# Bekanntmachung

## **Änderung des Flächennutzungsplans mit Deckblatt 12 „Rinchnach Ost“; und Änderung des Landschaftsplans mit Deckblatt 6 „Rinchnach Ost“; der Gemeinde Rinchnach Erneute förmliche Öffentlichkeitsbeteiligung (öffentliche Auslegung) gemäß §3 Abs. 2 BauGB**

### **1. Stellungnahme Regierung von Niederbayern**

### **2. Stellungnahme Kreisbaumeister**

Flächennutzungsplan Rinchnach  
im Bereich "Rinchnach-Ost "

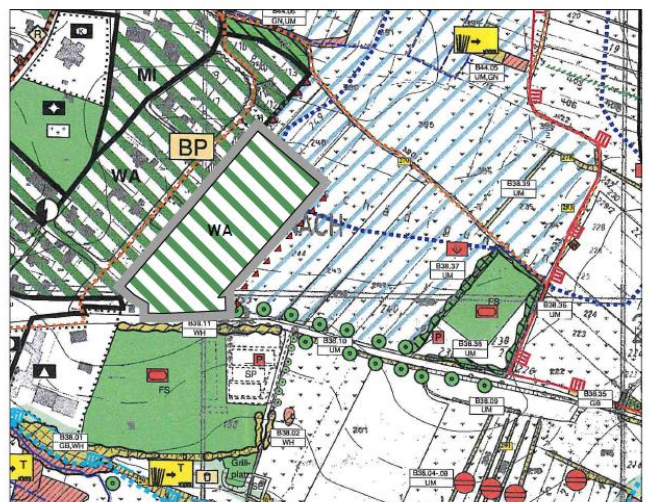
Der in den Unterlagen enthaltene Auszug aus dem rechtskräftigen F-Plan ist bereits durch Deckblatt Nr. 1 überholt und stellt das im Anschluss an die gegenständliche Planungsfläche bestehende Wohngebiet falsch dar. Die falsche

Darstellung wurde auch in das gegenständliche Deckblatt 12 übernommen. Die Darstellungen sind entsprechend den Darstellungen des Deckblatts Nr. 1 zu aktualisieren.

Hinweis: Zudem fehlt laut Abdruck des Ausschnittes des DB 12 im Plan, eine Darstellung des F-Plan für die Bauleitplanung Rinchnach-Nord-Erweiterung DB 8 & 9. Auch wenn hier ein rechtskräftiger B-Plan existiert, so fehlt doch die Definition der Fläche über den F-Plan. (Falls die Abbildung richtig ist und der F-Plan dort nicht existiert)

- DIE ÄNDERUNG DES LANDSCHAFTSPLANS WURDE UM DIE ENTSPRECHENDE DECKBLATTNUMMER ERGÄNZT.
- DIE PLANGRUNDLAGE DES FLÄCHENNUTZUNGSPLANS WURDE KORRIGIERT UND UM DIE ENTSPRECHENDE DARSTELLUNG DES DECKBLATTS NR. 1 AKTUALISIERT.
